## 改善箇所説明図

### 基準不適合発生箇所

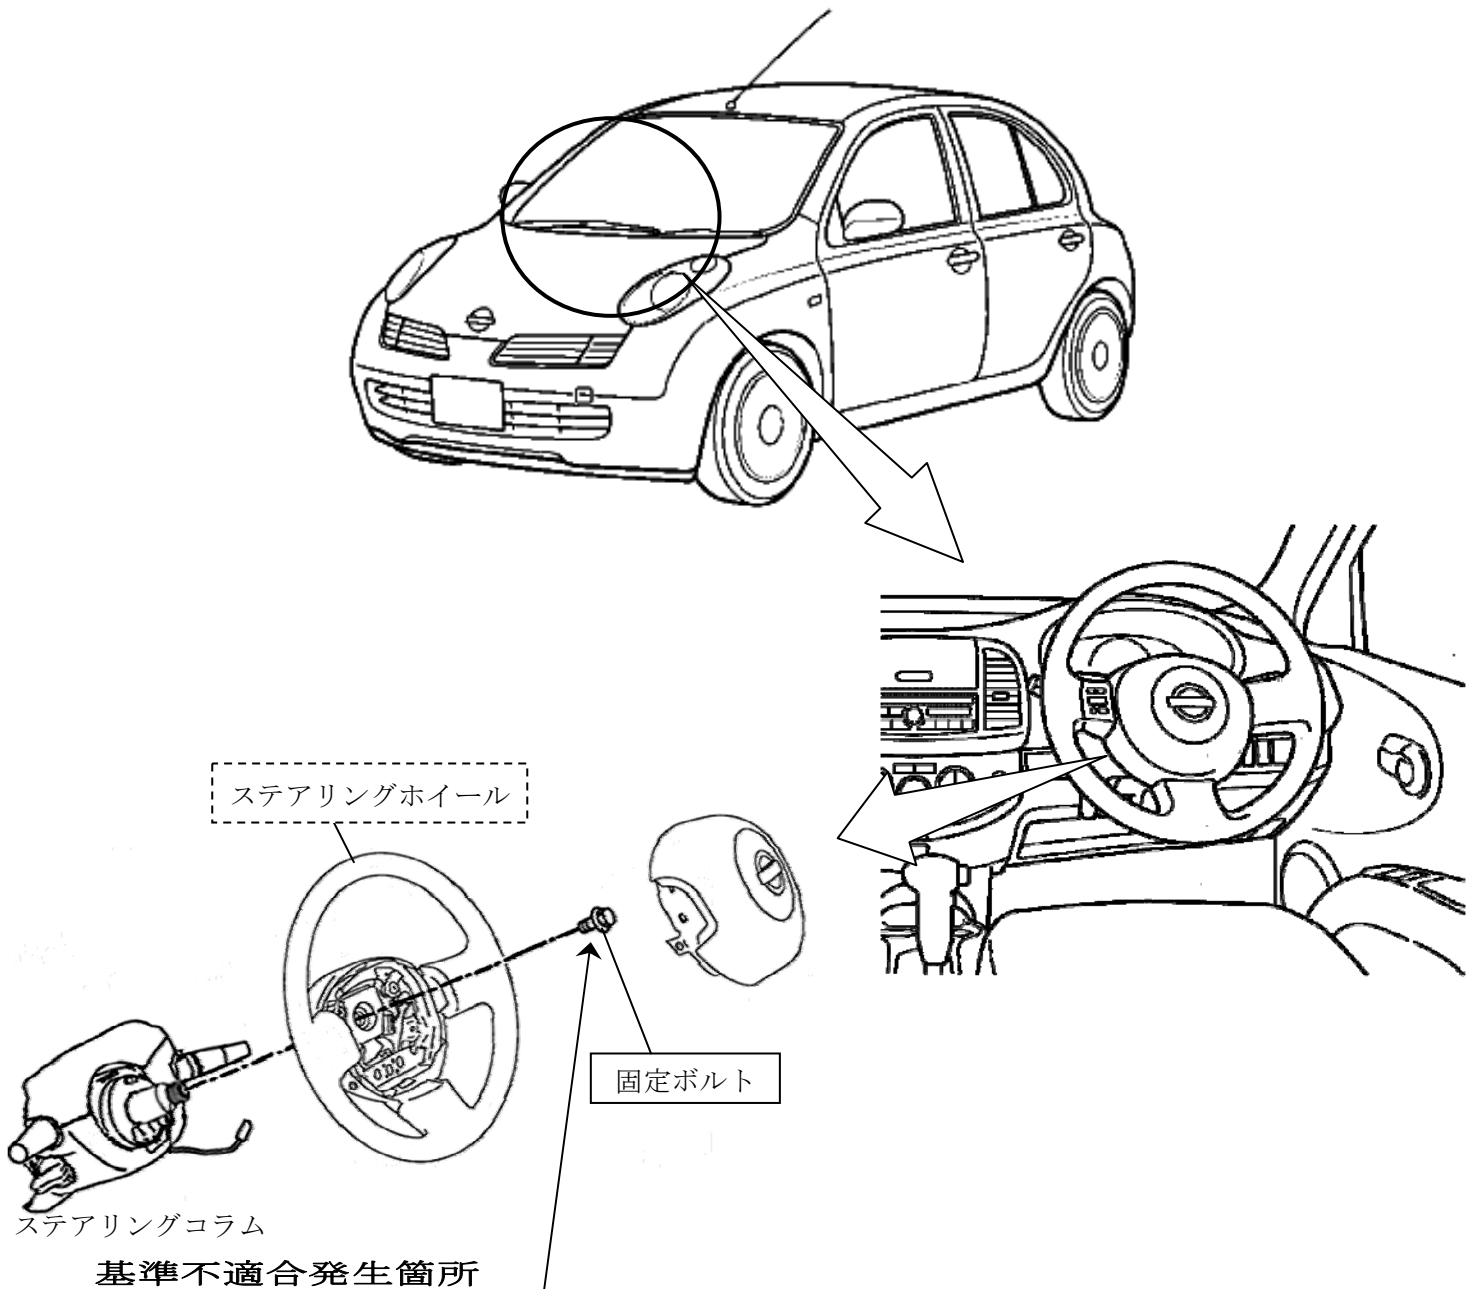
ステアリングホイールにおいて、固定ボルトの締め付けが不適切なものがあるため、走行中の振動等により当該固定ボルトが緩んで、ステアリングホイールとステアリングコラムのセレーション勘合部でガタが発生することがある。そのまま使用を続けると、当該セレーション勘合部が摩耗してガタが更に大きくなり、最悪の場合、ハンドル操作ができなくなるおそれがある。

全車両、当該固定ボルトを適切なトルクで締め付ける。なお、当該ボルトが緩み、ガタが発生している場合は、ステアリングホイールを新品と交換し、適切なトルクで締め付ける。

識別：銀色のシールをモデルナンバープレートの右横に貼り付ける。
